ИНФОРМАЦИОННЫЙ БЮЛЛЕТЕНЬ № 145

2 апреля 2015 г.

ТЕМА: Применение натяжного устройства 7511.3509300 взамен 236-3509300-А4 на двигателях V6, V8 всех комплектаций, модификаций и исполнений с натяжным устройством пневмокомпрессора производства ОАО «Автодизель»

Рис. 1. 236-3509300-A4

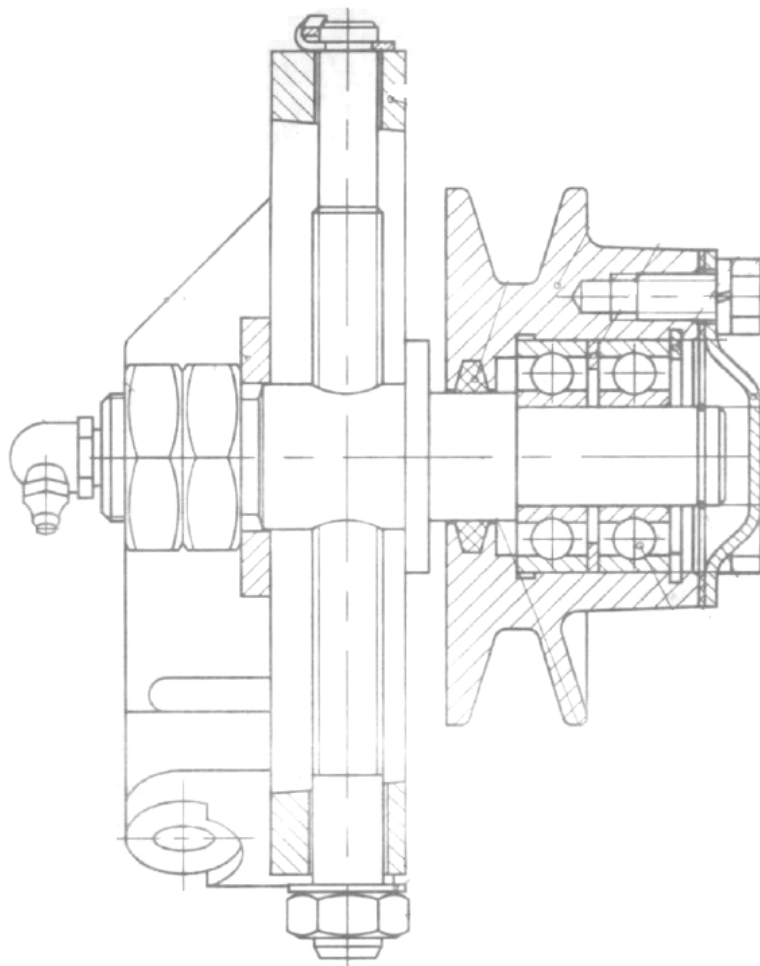
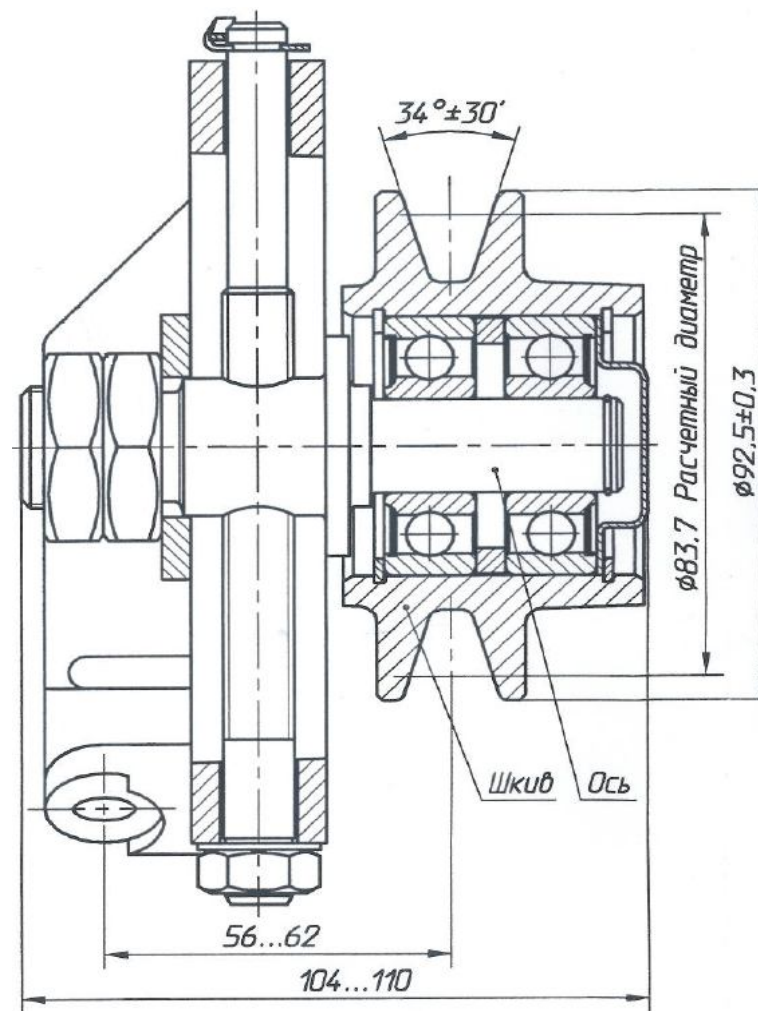
Сообщаем Вам, с 2015 года с целью снижения трудоемкости технического обслуживания двигателей в эксплуатации за счет исключения точки смазки, на двигателях V6, V8 всех комплектаций, модификаций и исполнений с натяжным устройством пневмокомпрессора производства ОАО «Автодизель», взамен натяжного устройства 236-3509300-А4 (рис. 1) устанавливается натяжное устройство 7511.3509300 (рис. 2).

Натяжные устройства 236-3509300-А4 и 7511.3509300 взаимозаменяемы.
